Liittyy suunnitelmaan
"Kantatie 51 parantaminen
välillä Kivenlahti - Espoonlahti,
Tilavaussuunnitelma,
7.10.2016"

Espoonlahden sähköasema,
tilavaussuunnitelma

Suunnitelmapaketti 1:2000

Piirustus 1

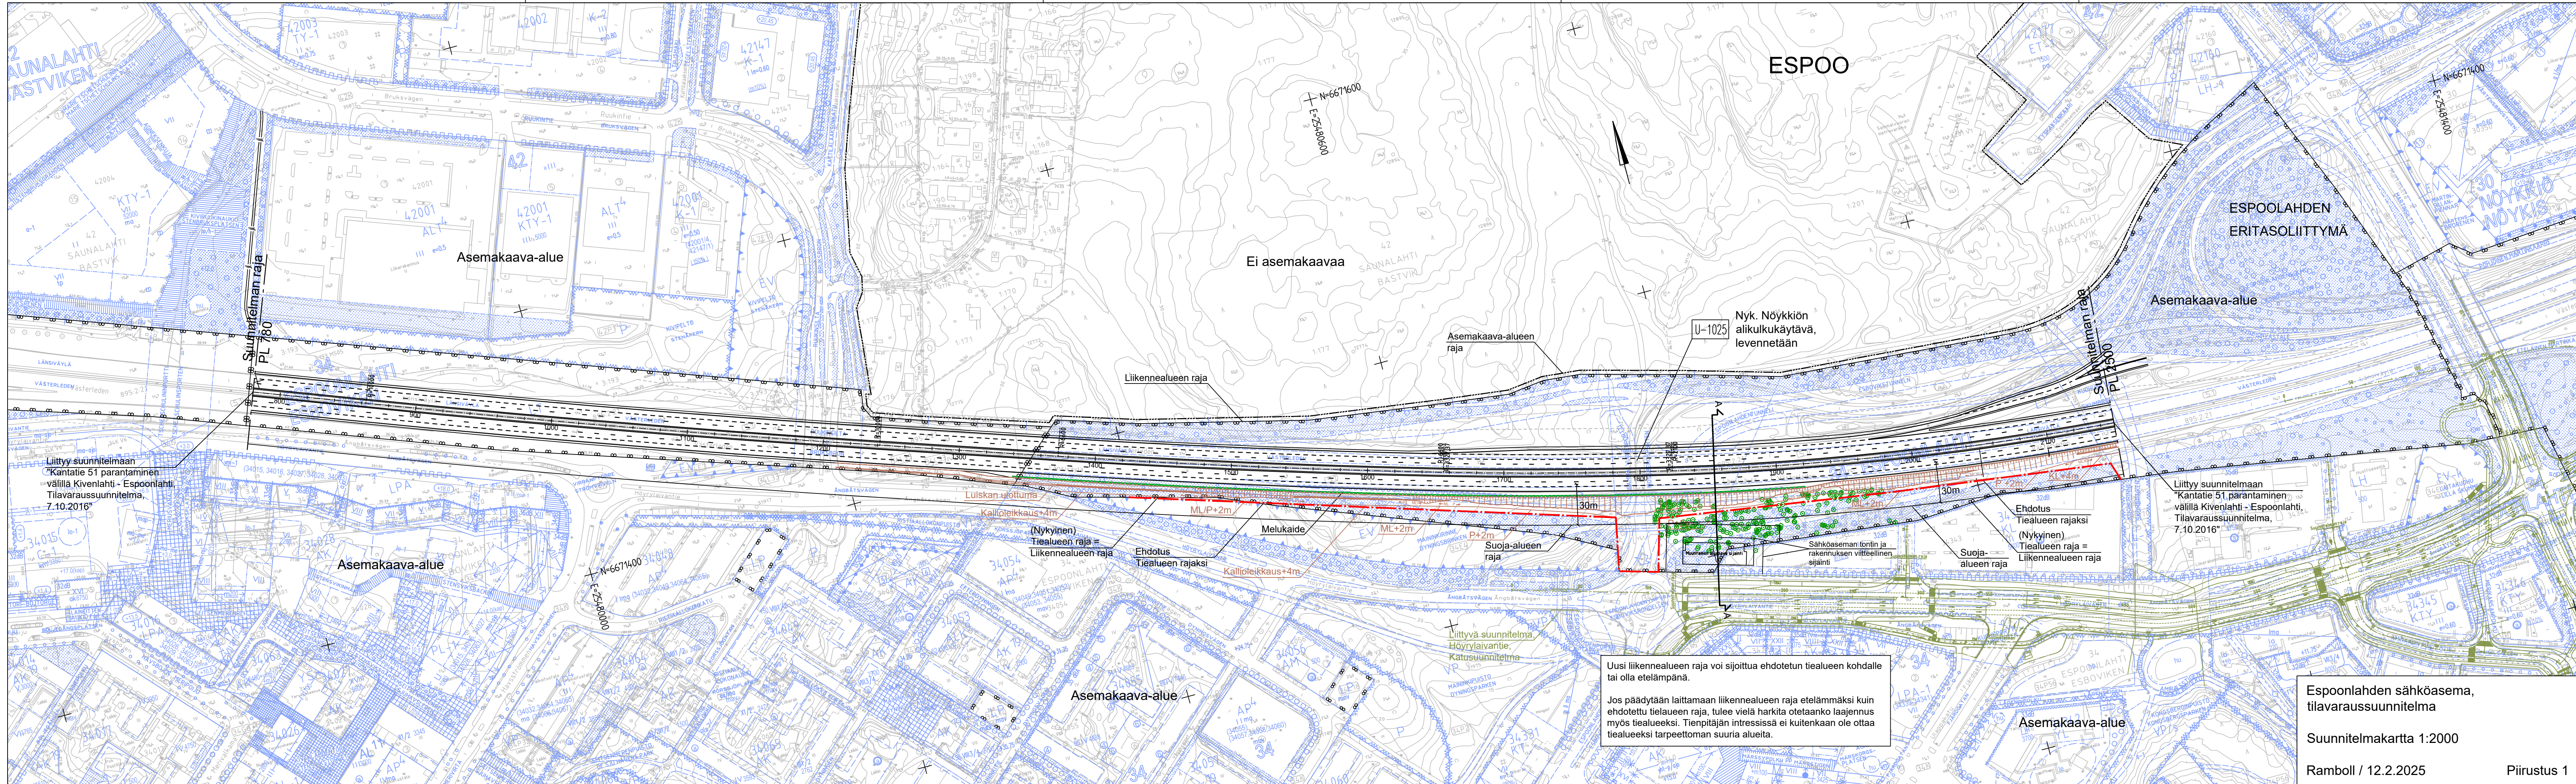
Uusi liikennealueen raja voi sijoittua ehdotetun tiealueen kohdalle
tai olla etelämpänä.

Jos päädytään laittamaan liikennealueen raja etelämmäksi kuin
ehdotettu tiealueen raja, tulee vielä harkita otetaanko laajennus
myös tiealueeksi. Tienpitäjän intressissä ei kuitenkaan ole ottaa
tiealueeksi tarpeettoman suuria alueita.
